VYSVĚTLENÍ, ZMĚNA NEBO DOPLNĚNÍ ZADÁVACÍ DOKUMENTACE Č. 2

VEŘEJNÁ ZAKÁZKA: Bytový dům na ul. Dr. Drože - Zhotovitel stavby

Evidenční číslo zakázky ve Věstníku veřejných zakázek: Z2025-041199

ZADAVATEL VEŘEJNÉ ZAKÁZKY: Město Žďár nad Sázavou

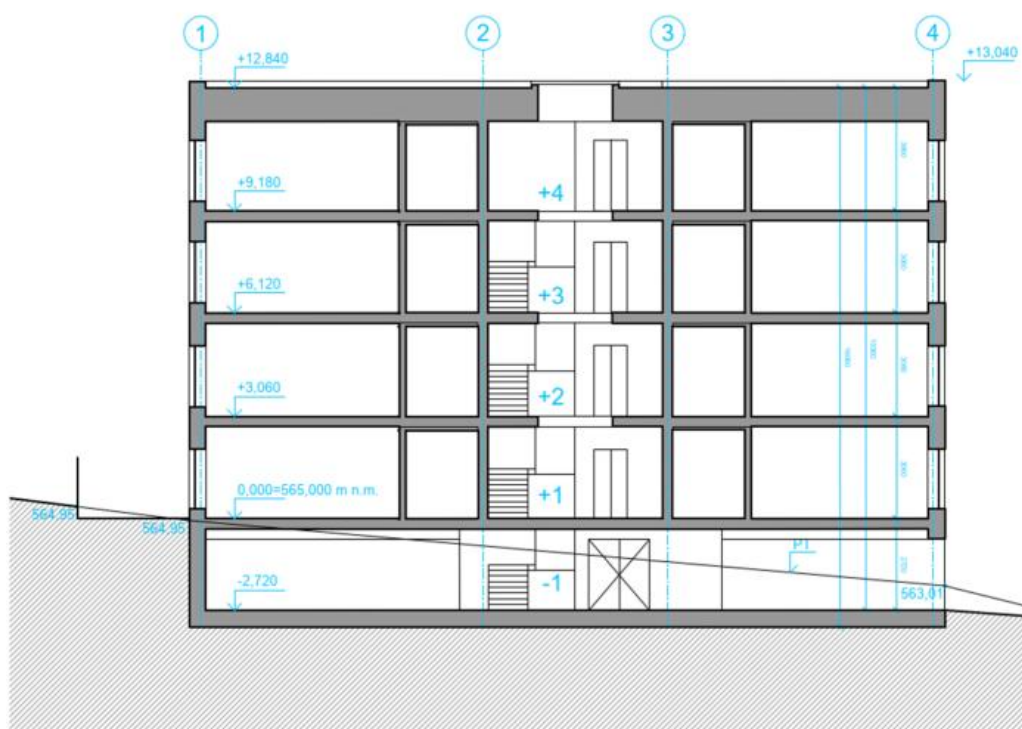
„Žádáme Zadavatele o vysvětlení důvodů, proč ve svém návrhu časového plánu Smlouvy o dílo prodlužuje termín předání staveniště o 3 měsíce. Milník „T“ je v nastavených závazných milnících plánován na 90+10 dní po získání povolení záměru. Tento návrh znamená, že Zadavatel požaduje, aby Zhotovitel zahájil mobilizaci až po schválení DPS, čímž se přípravné práce, demolice a výstavba spodní stavby posouvají na kritickou cestu. To může ohrozit dodržení milníku „D“ – dokončení svislých a vodorovných konstrukcí do 2. NP za 120 dní.“

S ohledem na skutečnost, že na stavbě musí proběhnout demolice a vyčištění pozemku, žádáme Zadavatele o přehodnocení nastavených milníků a umožnění mobilizace Zhotovitele ihned po získání povolení záměru, což umožní efektivnější průběh prací a dodržení harmonogramu i s ohledem na klimatické období roku.“

Yellow Fidic umožňuje akceleraci, tedy urychlení, projektu po dohodě mezi oběma stranami. V daném okamžiku může zadavatel potvrdit, že zahájení přípravných prací může započít po obdržení stavebního povolení se schválenou dokumentací přípravných prací, jak je popsána v požadavcích zadavatele – „02 - Všeobecné podmínky provádění“.
